Réponse à l'avis de la **Mission Régionale d'Autorité Environnementale (MRAE)** sur le PCAET de Pré-Bocage Intercom

Avis N° : 2019-3176 du 8 octobre 2019

Nouvelles données qui apparaîtront dans le diagnostic :

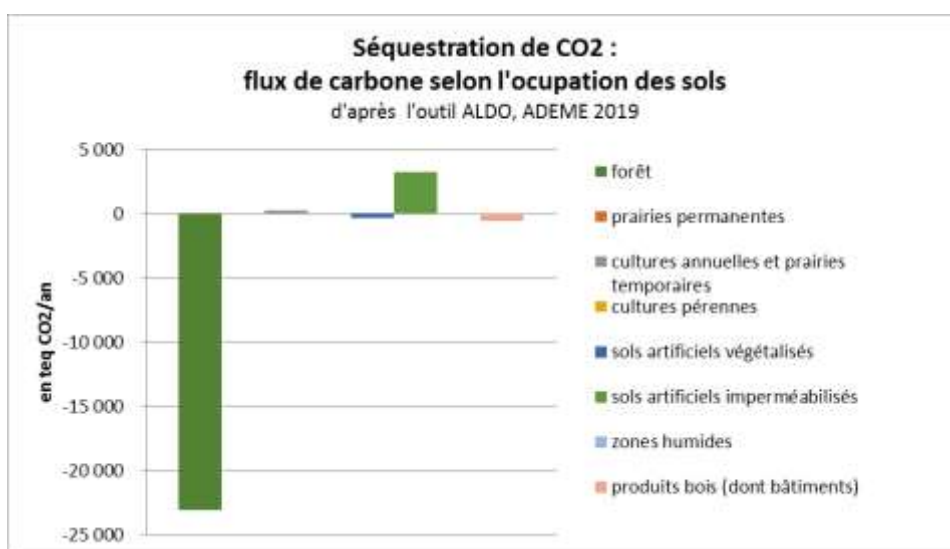
Remarque de l'AE pages 7 et 8 : « Néanmoins, la surface de zones humides, qui constituent des puits de carbone importants, a été inscrite à 0 ha. Le territoire de Pré-Bocage Intercom comporte environ 1900 ha de zones humides (soit 4,5 % de sa superficie). »

« Par ailleurs, concernant les flux de carbone, le diagnostic n'indique pas la surface artificialisée prise en compte dans la mesure où elle génère un déstockage de 901 tCO₂eq/an. »

→ Réponse : Ce sont les valeurs par défaut qui ont été utilisées. Pour PBI, l'outil prend en compte une artificialisation de 7.98 ha/an, provenant à 62% de prairies et à 38% de cultures. L'outil estime que 80% des terres artificialisées sont imperméabilisées, et 20% sont maintenues enherbées et arborées (« végétalisées »).

Ainsi, les émissions calculées par l'outil produisant 901 teq CO₂/an correspondent à l'artificialisation de 7.98 ha /an. Ces chiffres auraient dû être vérifiés pour les confronter aux données du territoire. Il s'avère que la donnée utilisée « par défaut » est éloignée des surfaces artificialisées indiquées dans le SCoT, à savoir une artificialisation de 28.7 ha/an entre 2002 et 2011.

Le diagnostic sera modifié avant l'approbation du PCAET pour calculer la séquestration carbone en intégrant les chiffres d'artificialisation du SCoT, tout en conservant les autres données par défaut d'ALDO, à savoir les différents ratios utilisés pour répartir l'origine des sols subissant un changement d'affectation ainsi que leur destination (façon d'être imperméabilisés). On rentrera donc dans l'outil une imperméabilisation de :

Les flux de carbone pour une artificialisation de 7.98 ha/an étaient de -91 teqCO₂ (captage de carbone) pour les surfaces végétalisées, mais de +901 teq CO₂ (émission de carbone) pour les surfaces imperméabilisées. Soit un bilan net de +810 teq CO₂ émis chaque année.

Pour une artificialisation de 28.7 ha/an, les flux de carbone sont de -329 teq CO2 pour les espaces végétalisés et de +3244 teq CO2 pour les surfaces imperméabilisées, soit un bilan net de 2915 teq CO2 émis du fait de l'artificialisation. C'est 3.6 fois plus qu'avec les données ALDO par défaut.

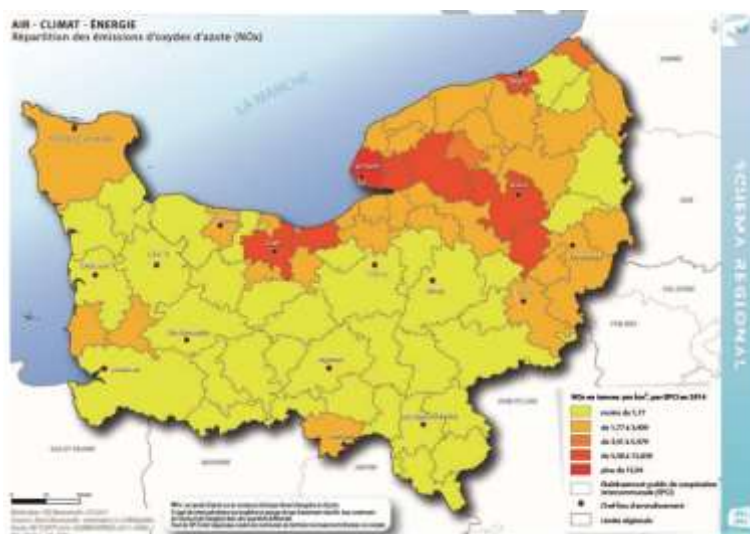
Page 10 : Elle recommande également d'approfondir la thématique qualité de l'air du plan.

Page 10 : Néanmoins, pour le scénario retenu, une constante ressort nettement : l'agriculture est le secteur sur lequel les efforts pèsent le moins, tant en termes [...] que d'émissions de polluants, particulièrement pour l'ammoniac (NH3) et les oxydes d'azote pour lesquels aucune réduction d'émission n'est prévue entre 2014 et 2050.

→ Réponse : Au regard du diagnostic, les enjeux sur la qualité de l'air pour le territoire de PBI n'ont pas été considérés comme prioritaires par le COTECH, comparativement aux enjeux des économies d'énergie et du développement des énergies renouvelables. L'enjeu NOx doit par exemple être relativisé à la lumière des concentrations dans les autres territoires :
